Abwägungsvorschlag über die frühzeitige Beteiligung der Behörden gemäß § 4 Abs. 1 BauGB zum vorhabenbezogenen Bebauungsplan Nr. 1002 - Von-Coels-Straße / Auf Trimpersfeld –

Für den Bereich zwischen Von-Coels-Straße, Marienstraße, Kirchfeldstraße und Steinstraße
im Stadtbezirk Aachen-Eilendorf

1. Bezirksregierung Arnsberg, Schreiben vom 10.09.2019

3 Stadt Aachen, Bauverwaltung, Schreiben vom 06.09.2019

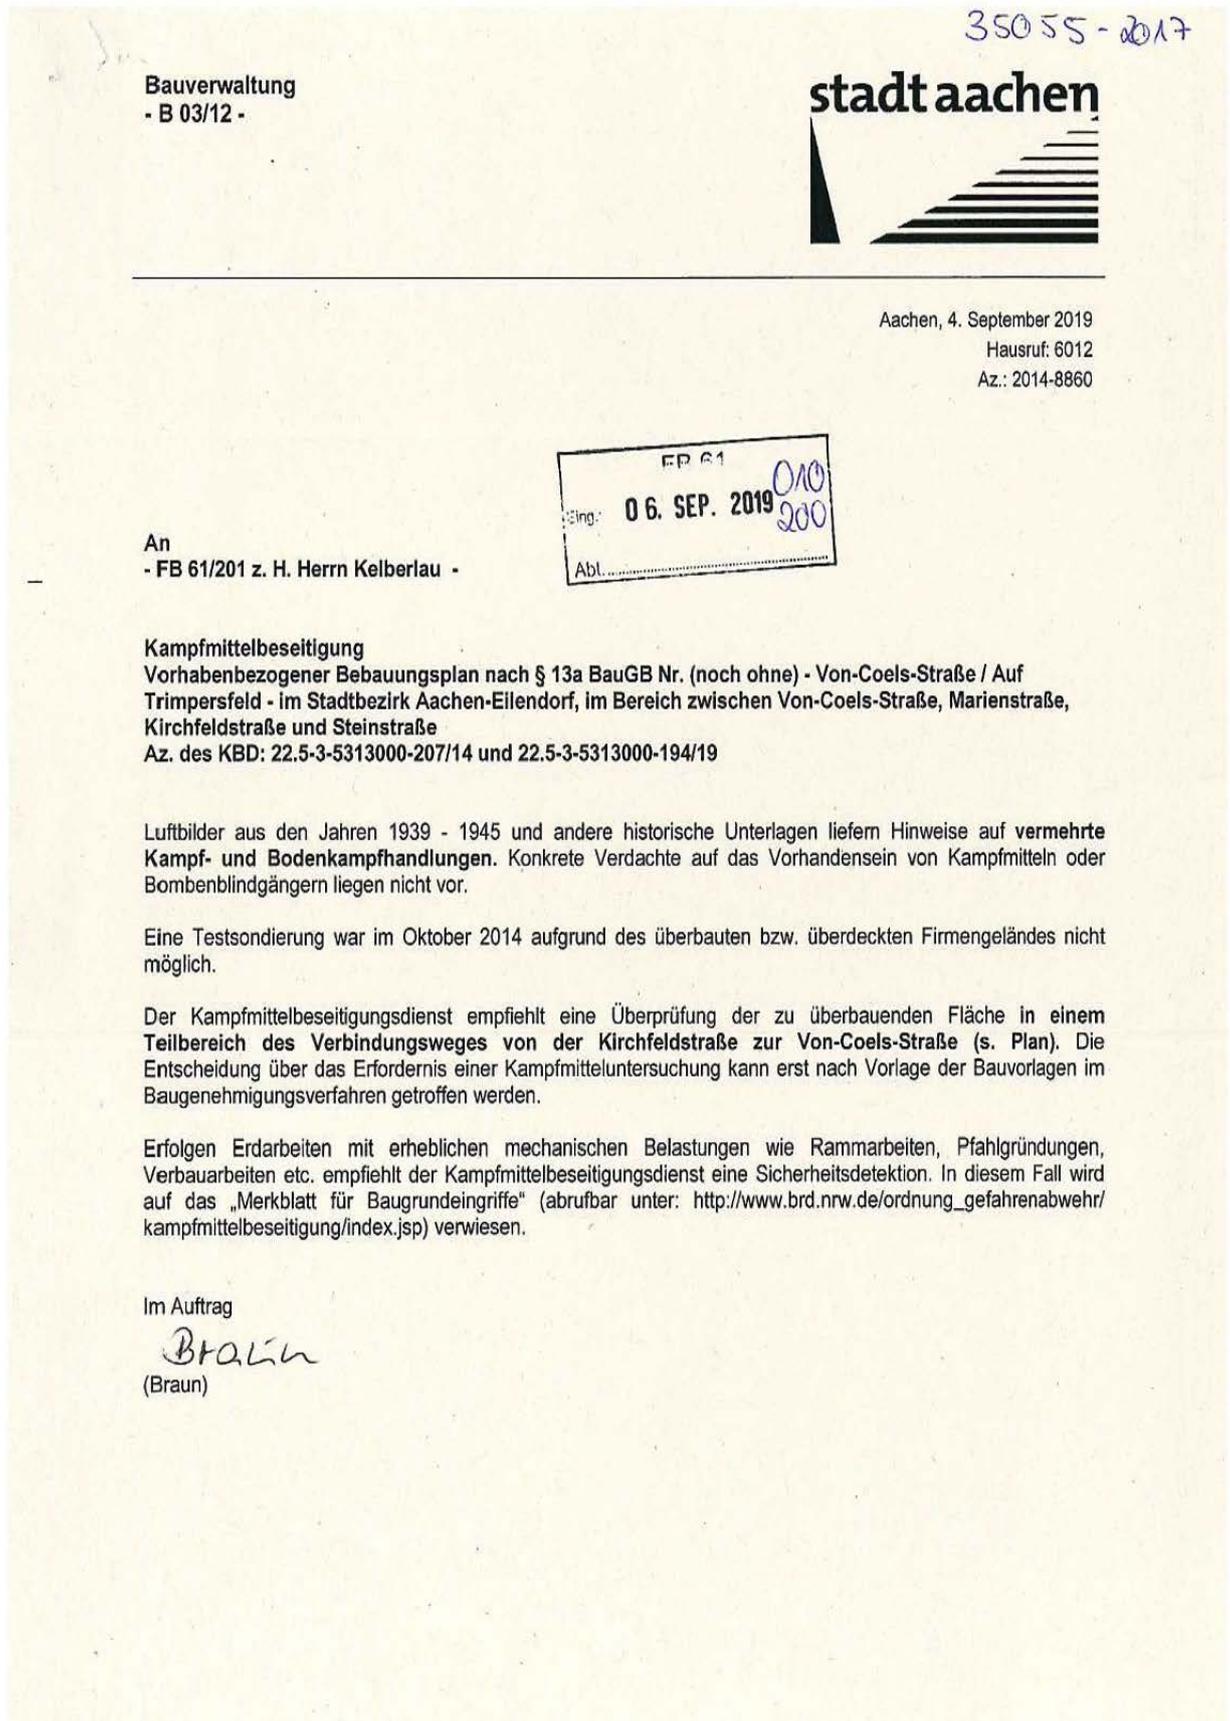
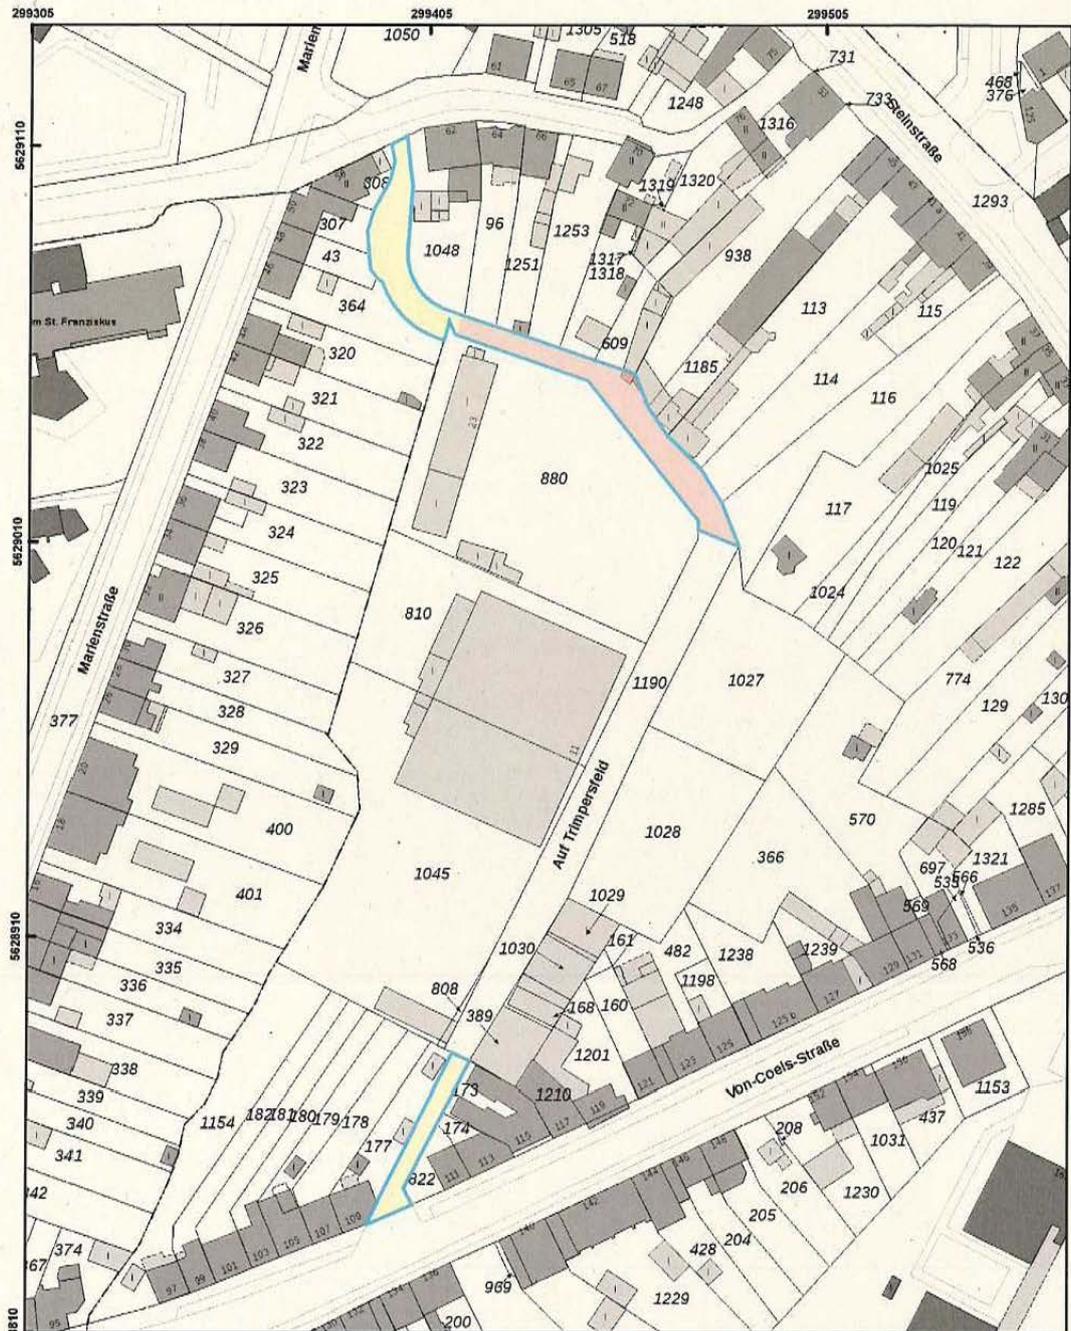
Luftbilddauswertungen und andere historische Unterlagen liefern Hinweise auf vermehrte Kampf- und Bodenkampfhandlungen im Planungsgebiet, sodass das Vorkommen von Kampfmitteln nicht gänzlich ausgeschlossen werden kann.

Aufgrund der vorhandenen Infrastruktur (Gebäude, Leitungen, etc.) ist eine Untersuchung zum jetzigen Zeitpunkt technisch nicht möglich. Die Entscheidung über das Erfordernis einer Kampfmitteluntersuchung kann erst nach Vorlage der Bauvorlagen im Baugenehmigungsverfahren getroffen werden.

Bei Erdarbeiten mit erheblichen mechanischen Belastungen sollen gemäß den Empfehlungen des Kampfmittelbeseitigungsdienstes Sicherheitsdetektionen erfolgen.

Der Kampfmittelbeseitigungsdienst empfiehlt darüber hinaus eine Überprüfung der zu überbauenden Flächen in einem Teilbereich des Verbindungsweges von der Kirchefeldstraße zur Von-Coels-Straße.

Im Bebauungsplan wird ein entsprechender Hinweis auf das Gefahrenpotential durch Kampfmittel aufgenommen. In den Durchführungsvertrag wird ebenfalls eine entsprechende Regelung aufgenommen.
